ontwerpbeschikking

Locatie: Parallelweg 24, 5223AL 's-Hertogenbosch
Zaaknummer aanvrager: 079613367540 - EKP Noord (fase 1)
Zaaknummer brandweer: 2022-002574

> Advies brandveiligheid

Bouwbesluit 2012 Artikel 2.94b lid 2

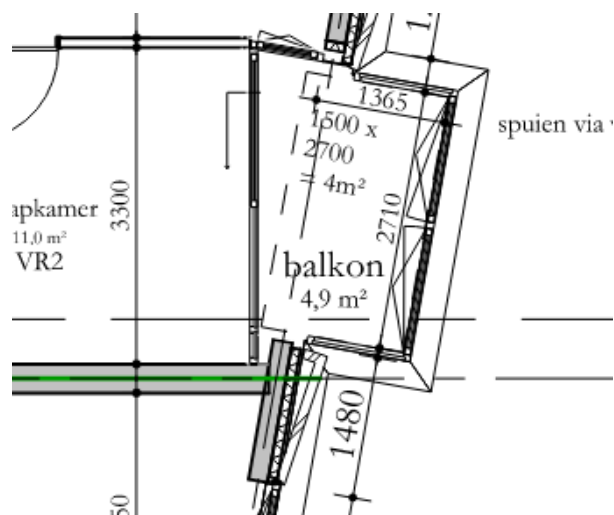
Om de verspreiding van rook tegen te gaan worden er eisen gesteld aan de weerstand tegen rookdoorgang van een beschermd subbrandcompartiment naar een andere ruimte. De weerstand tegen rookdoorgang van een beschermd subbrandcompartiment naar een subbrandcompartiment moet klasse R200 zijn, bepaald volgens NEN 6075.

De weerstand tegen rookdoorgang van de woning naar de leidingschacht voldoet niet aan klasse R200. Hiervoor is een gelijkwaardigheidsmotivatie opgesteld, de beoordeling van deze motivatie staat in bijlage 4.
